NEU: S620 Ti

Der neue S620 Ti

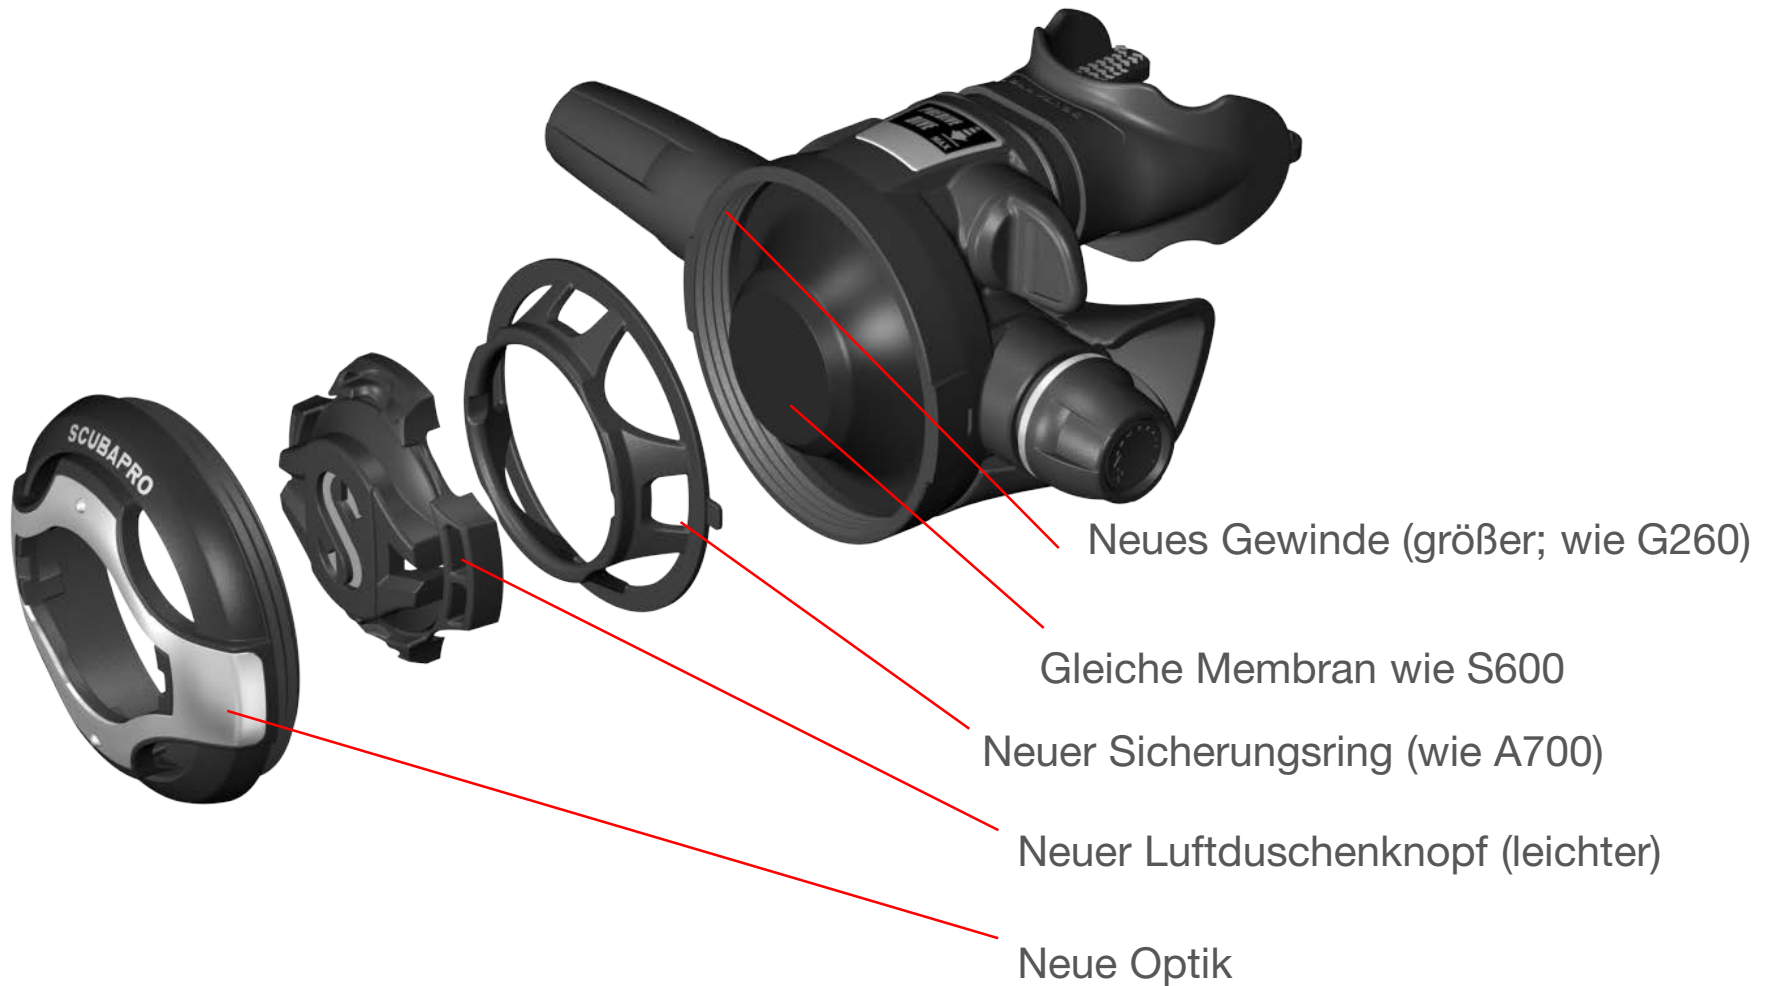
Nach 15 erfolgreichen Jahren ist es Zeit für einen “neuen S600”, den S620 Ti!

- Bessere Leistung (Atemarbeit 0.5 J/l, 37% besser als beim S600)
- Kompakter (Durchmesser etwa 4 mm kleiner)
- Leichter (28 Gramm weniger als beim S600)
- Einstellbar (ergonomischer VIVA-Hebel, Einatemwiderstand regulierbar)
- Neues Compact-Hi-Flow-Mundstück
- Optimierter Blasenabweiser
- Titan-Ventilkörper und Edelstahlrahmen
- Moderne Optik

S620 Ti

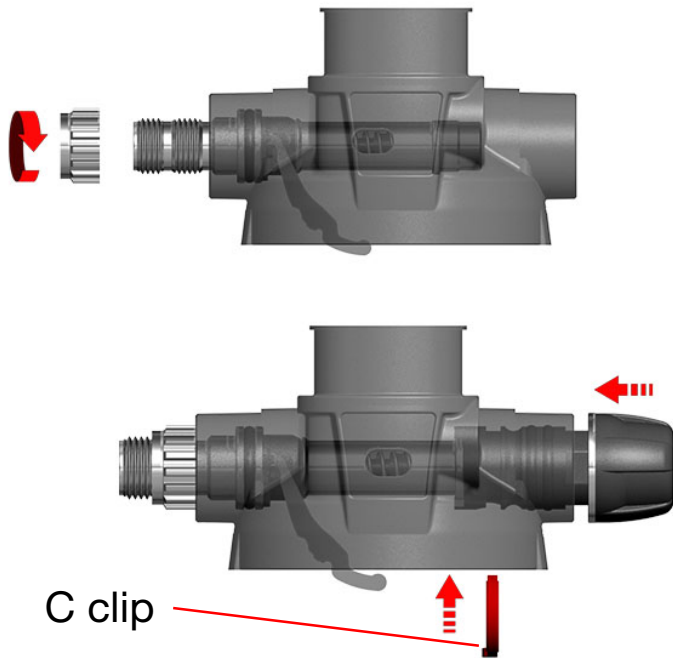
S600 C Clip

S620 Ti - Pin
